DELIBERAZIONE DELLA GIUNTA REGIONALE 1 luglio 2019, n. 1180

[ID_VIP: 4434] D.lgs. 152/2006 e ssmmii e LR 11/2001 e ssmmii - Procedura di VIA di competenza Statale relativa ad un impianto eolico da realizzare nei Comuni di Cerignola (FG), Stornarella (FG) e Orta Nova (FG) e relative opere di connessione alla RTN, costituito da n. 12 WTG per una potenza complessiva di 50,4 MW - Proponente: Inergia S.p.a.. Parere di competenza della Regione Puglia.

Oggetto: Parco eolico denominato "TRE PERAZZI" da realizzare nei comuni di Cerignola (FG), Stornarella (FG) ed Orta Nova (FG) costituito da n. 12 aerogeneratori della potenza unitaria di 4,2 MW per una potenza complessiva di 50,4 MW ed opere civili ed infrastrutture elettriche connesse.

ISTRUTTORIA TECNICA AI SENSI DELL'ART. 4 DEL R.R. 22 GIUGNO 2018, N. 7

Figura 1: rappresentazione su ortofoto dell'ubicazione degli aerogeneratori.

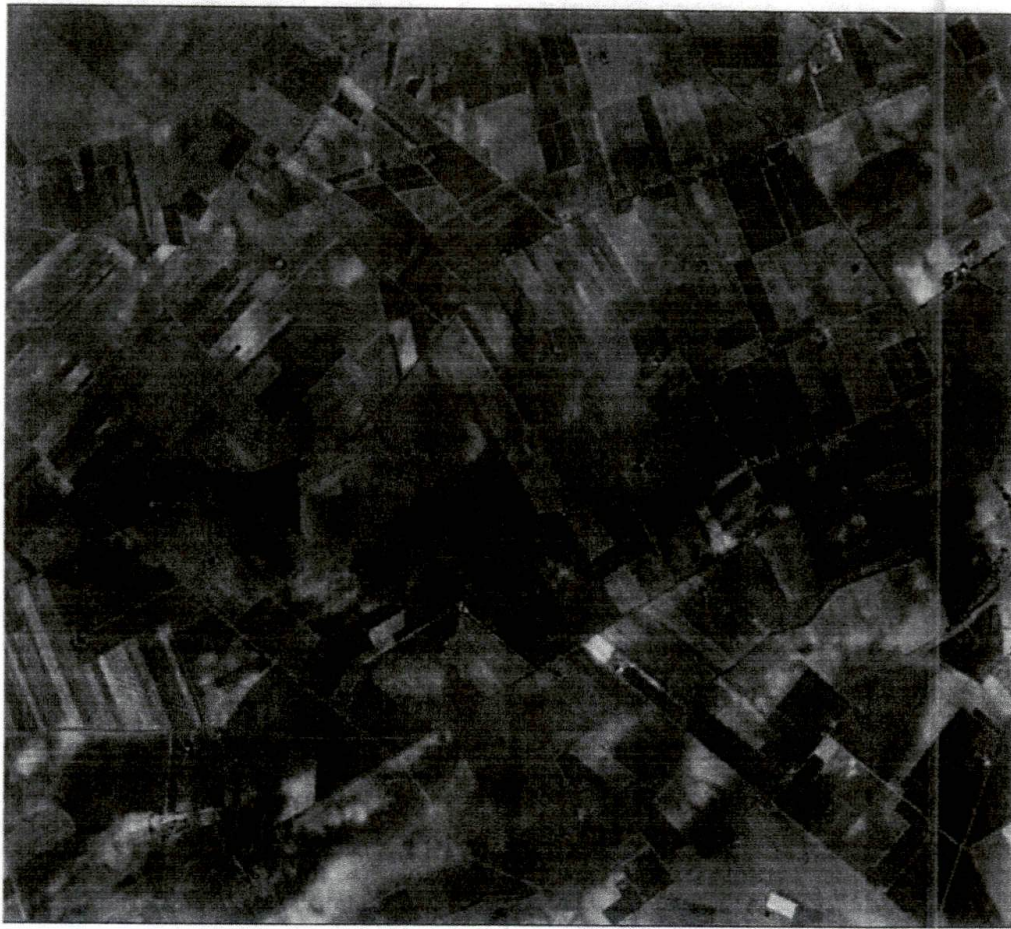
È opportuno precisare, condividendo quanto peraltro riportato nel parere espresso da Arpa Puglia e di cui si dirà in seguito, che dalle caratteristiche del tipo di aerogeneratore scelto dipendono le valutazioni di inquadramento territoriale e lo studio degli impatti ambientali e cumulativi, e ad esse sono dunque subordinati i pareri dei singoli Enti e del Comitato Regionale per la VIA, dunque gli esiti della VIA stessa. A titolo esemplificativo ma non esaustivo, la valutazione dell'impatto acustico, della gittata, delle distanze reciproche o delle distanze da ricettori e strade dipendono dal tipo di aerogeneratore scelto.

Alla luce di quanto sopra si ritiene non possa essere contemplata, nell'ambito dell'iter autorizzativo ed in particolare dell'iter di VIA, la possibilità di una futura diversa scelta dell'aerogeneratore che scaturisce dalla frase "Il tipo di aerogeneratore da utilizzare verrà scelto in fase di progettazione esecutiva dell'impianto" riportata al paragrafo 2, lettera b. del predetto Elaborato "EO-PER-PD-OCV-01" e dalla frase "Il modello di aerogeneratore previsto dal progetto è del tipo VESTAS V150 o similare....." riportata al paragrafo 2.8 del predetto Elaborato "EO-PER-PD-OCV-07".

Ne consegue che in fase di progettazione esecutiva, pena l'inefficacia delle valutazioni di cui alla presente istruttoria, non potrà essere previsto un aerogeneratore salvo che la diversa scelta non sia migliorativa la qual cosa dovrà essere tuttavia dimostrata dalla Proponente ed assoggettata ad un supplemento di valutazione ex post rispetto alla autorizzazione eventualmente conseguita.

Figura 11: Carta Inquadramento territoriale del parco eolico di progetto e degli impianti di energia rinnovabile rilevati nell'area vasta di impatto cumulativo. (Elaborato "EO-PER-PD-SIA-07")

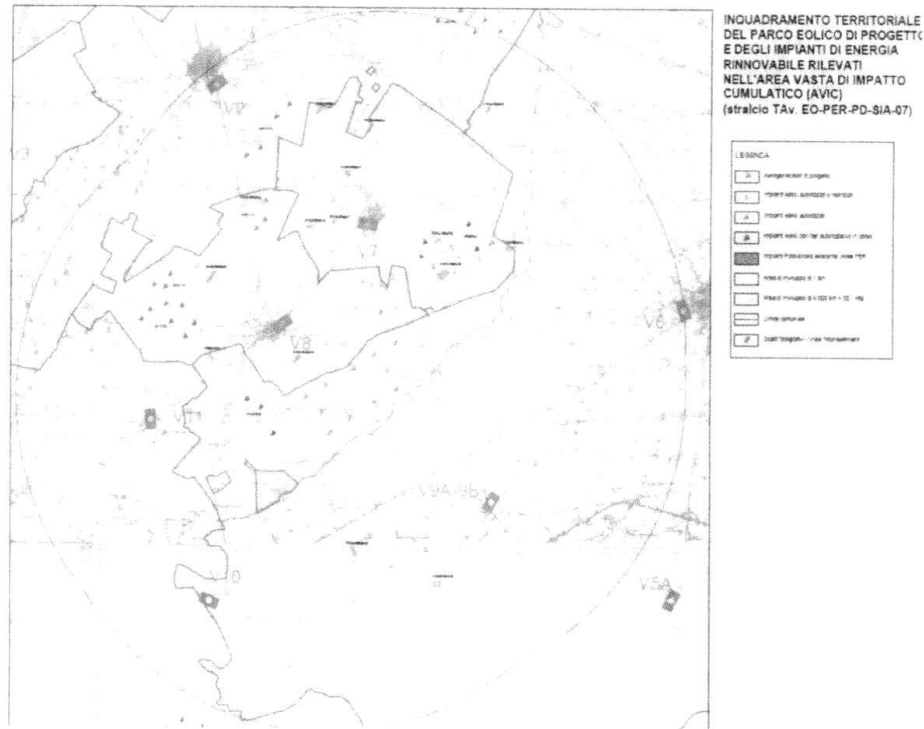
6. La proposta progettuale si inserisce in un contesto territoriale già caratterizzato dalla presenza di parchi eolici in esercizio. Gli impatti cumulativi in un'area buffer pari a 50 volte l'altezza massima degli aerogeneratori evidenziano presenza di altri aerogeneratori (peraltro non risultano considerati nella valutazione prodotta: NG7HVY4, TMS5S38, 4R86DM8, BT0AP53) in un'area non esente da vincoli e per questo caratterizzata da precise forme di tutela ambientale che rendono più complesso l'inserimento dell'impianto in relazione all'impatto diretto e indiretto. La presenza di altri aerogeneratori in un'area più circoscritta individuabile in un buffer di 2 km (NG7HVY4, TMS5S38, 4R86DM8, BT0AP53) accentua l'impatto cumulativo per il conseguente effetto selva non trascurabile, oltre che di cumulo degli effetti emissivi e ambientali negativi.
